**MODIFICACIÓN PUNTUAL DE LA  
ALINEACION EN CALLE CICLAMEN Y AMAZONA  
PERI SUNC-R-PT.7 "ARROYO ESPAÑA"**

**RESUMEN EJECUTIVO**

## DESCRIPCIÓN Y JUSTIFICACIÓN DE LA MODIFICACIÓN

Grafico 1 . Del plano 8.7.1 "Viario"

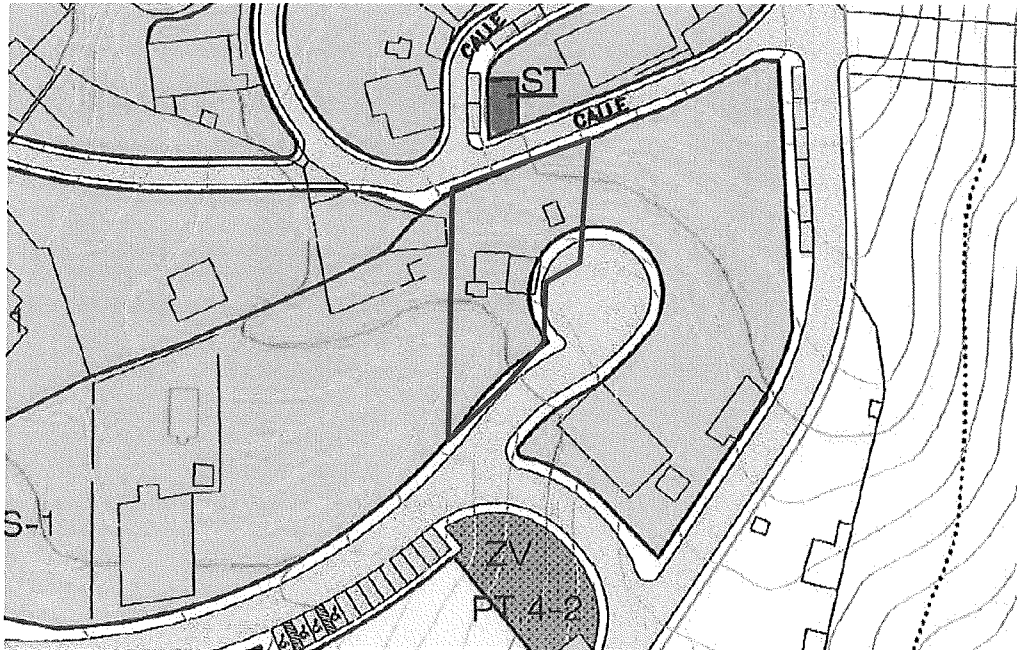
La parcela en cuestión tiene dos linderos públicos que limitan con las **calles Amazona y Ciclamen**. (ver delimitación en rojo en el grafico 1)

Grafico 2 . Del plano 8.7.1 "Viario"

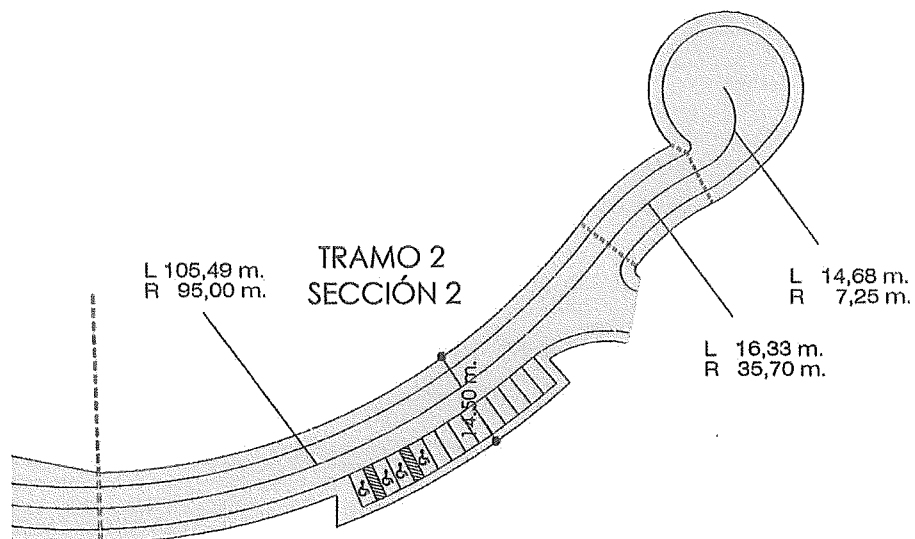
Las alineaciones del viario de **calle Ciclamen** (parte inferior de la parcela señalada) incluye un tramo en fondo de saco de unos 30 m de longitud que se resuelve en la ordenación del Plan especial aprobado mediante una circunferencia en su extremo con un diámetro de calzada de 14,50 m. (ver grafico 2)

Debido a la existencia de un fuerte talud (ver Gráficos del informe incluido en el Anexo 1), así como a la existencia en dicha parcela de un muro de hormigón que limita lo público de lo privado, se evidencia la importancia del coste económico que supone esta actuación en una ámbito cuyo objetivo principal es cubrir los **déficits de urbanización** de una barriadas marginal de pocos recursos. Al margen del aspecto económico y atendiendo otro argumento como es el de la **funcionalidad**, se puede observar que la rotonda prevista en el planeamiento pasará de operar como giro de un fondo de la calle Ciclamen de 198 m de longitud a, cuando se urbanice y se realice la conexión prevista de calle Ciclamen con calle Petronio, la misión de ser acceso y giro de vehículos que acceden a tres parcelas.

1. En **calle Ciclamen** se ajusta la alineación prevista en el Plan Especial a los límites de las parcelas catastrales.
2. Ahora bien, esta superficie que se reduce en calle Ciclamen (unos 130 m<sup>2</sup> de superficie) se compensa en la alineación de **calle Amazona** permitiendo un ancho mayor y constante en el tramo comprendido entre las conexiones con calles transversales (ver grafico 3).
